改善箇所説明図

改善の内容

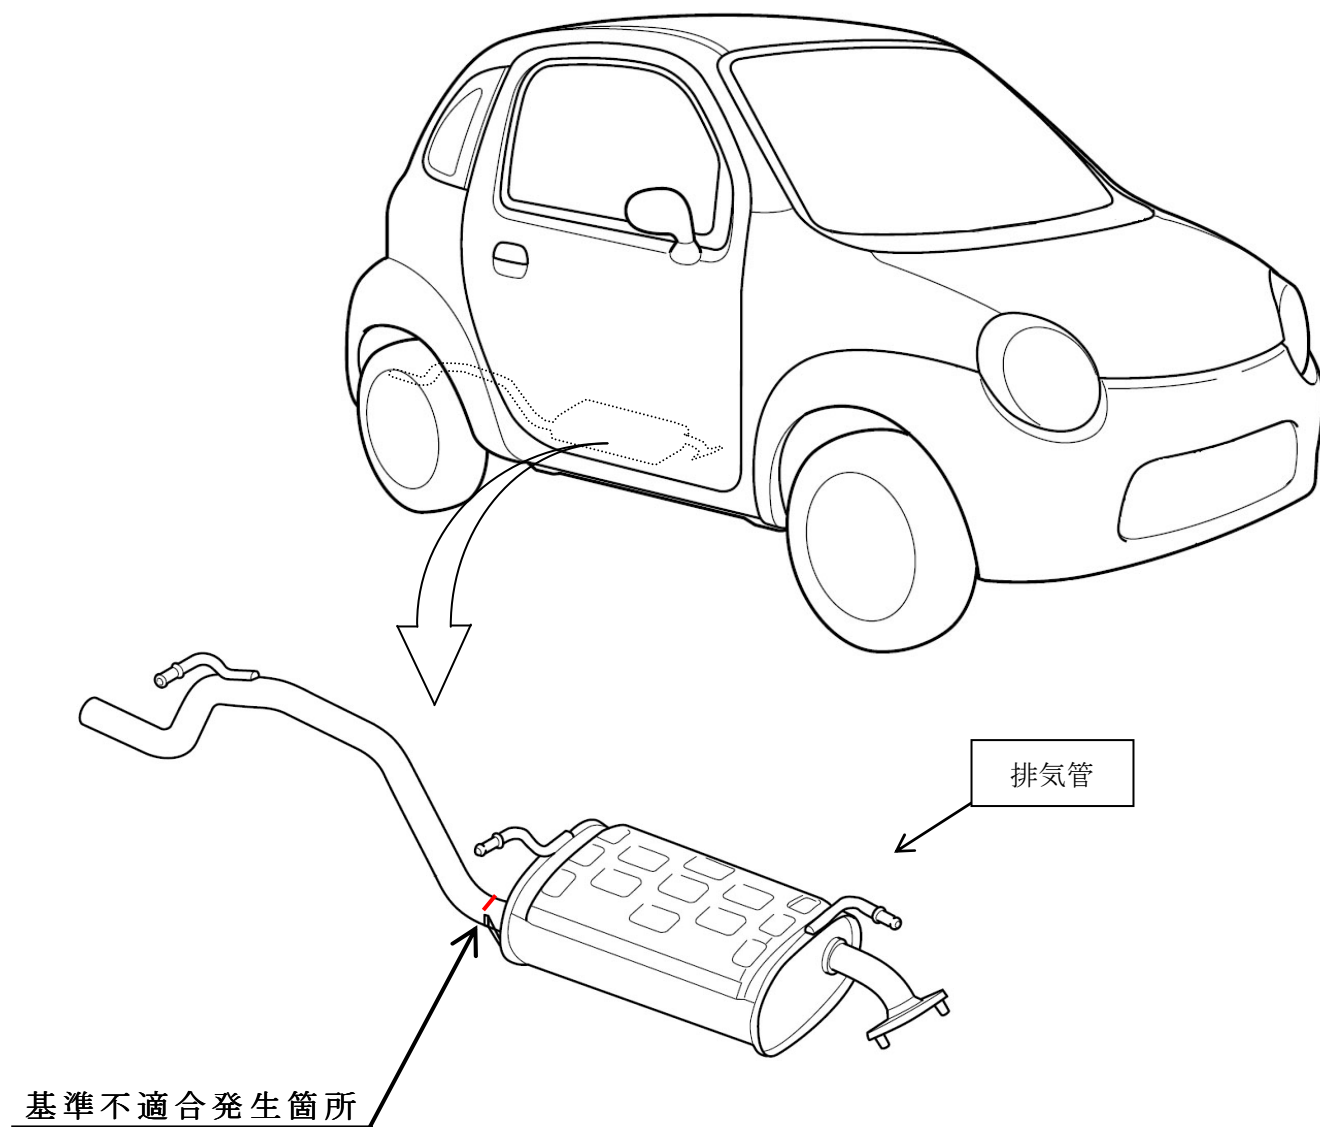
排気管の補強部の構造が不適切なため、使用過程で当該部に亀裂が発生し、排気管が折損するおそれがある。

全車両、排気管を対策品と交換する。

識別：ID プレートに白色のシールを貼付する。
